工程指示 / 要求簡箋 ENGINEER INSTRUCTIONS(E.I.)

工程指示編號:	EI- 8436	修改版本:	I
	HK- 2032		
工程編號:	J 861	工程名稱:	己連拿利
收件人:	生統	發件人:	細佬
工程項目:	幕牆套芯加長	日期:	12/11/2024

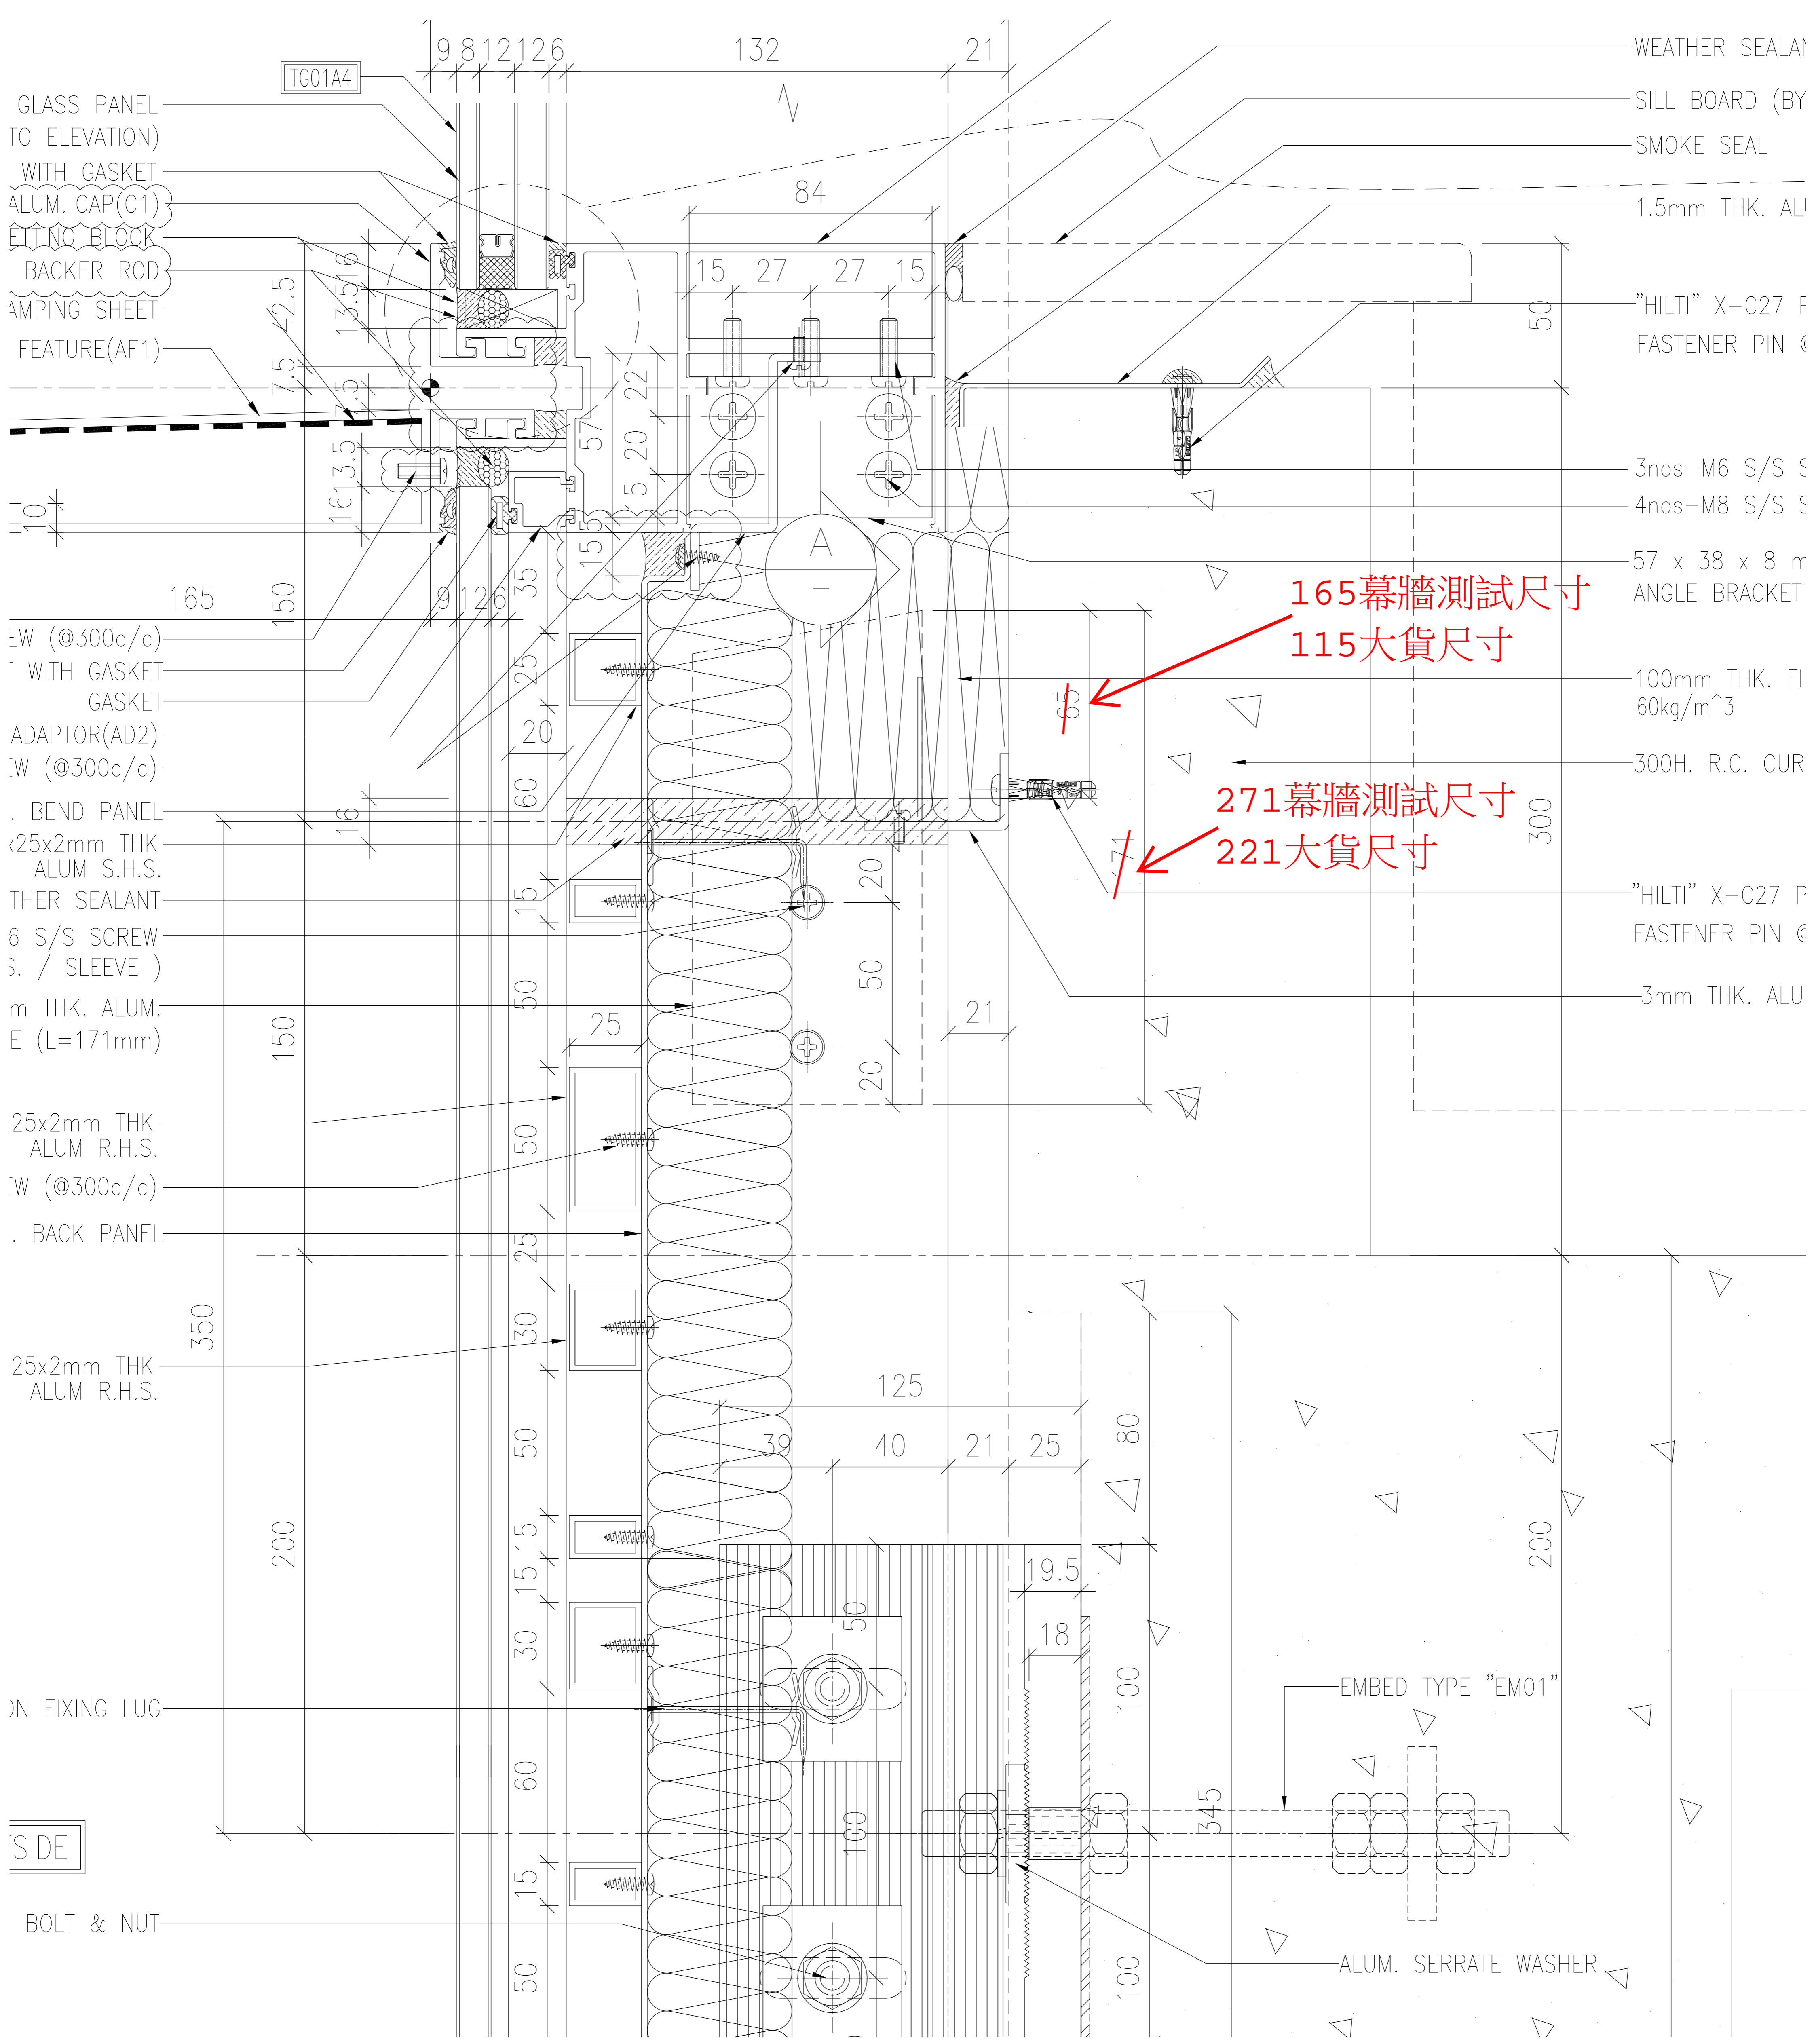
內容: 給技術部: 製作加工圖時留意套芯加長, 請看附圖
完成上列要求日期: 26/11/2024

165幕牆測試尺寸
 115大貨尺寸

271幕牆測試尺寸
 221大貨尺寸
